宁波奥德普电梯部件有限公司
NINGBO AODEPU ELEVATOR COMPONENTS CO., LTD.

右侧板

OX-187.1-2

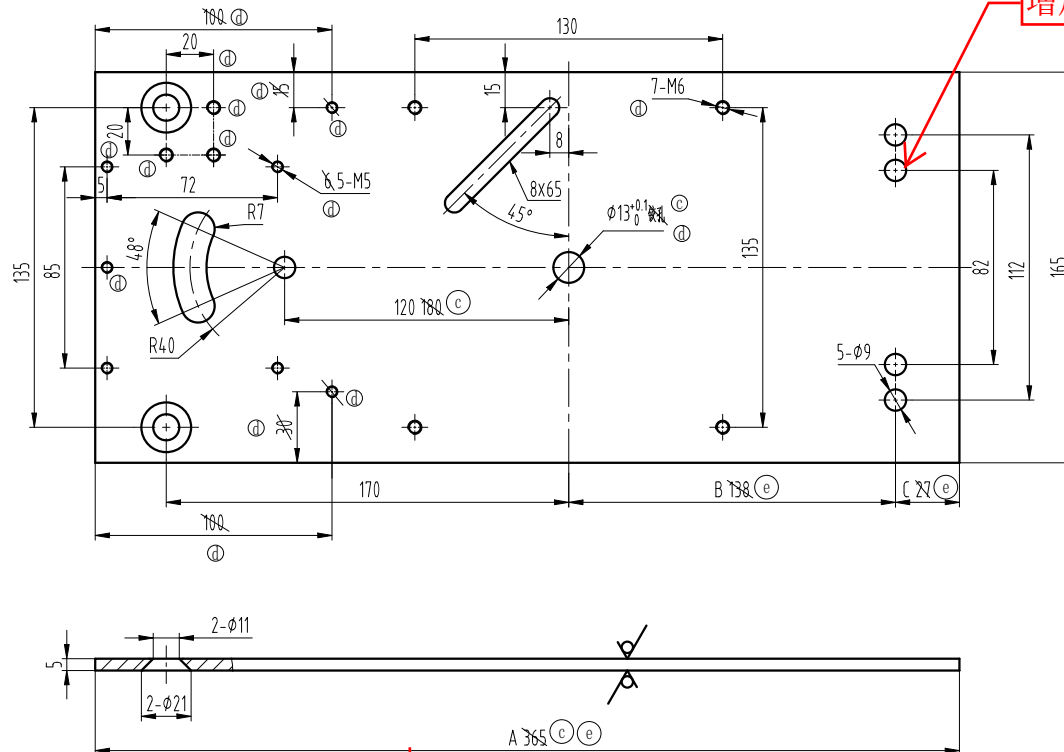
标记	处数	更改内容	签名	年月日
(e)	5	尺寸365更改为A、138更改为B、27更改为C, 删除件号OX-187.1-2G01, 增加尺寸表。	刘晶	24.03.21
(d)	14	增加1个M5螺纹孔, 3个M6螺纹孔, 尺寸20, 删除尺寸100, 30, 15, 2个M5螺纹孔, 取消铰孔	穆俊江	23.12.26
(c)	3	增加尺寸365, 增加公差 $^{+0.1}_0$ 铰孔, 尺寸180更改为120	刘晶	23.07.07
(b)	2	图面标准化, 增加件号, 增加第二页	穆俊江	23.04.20
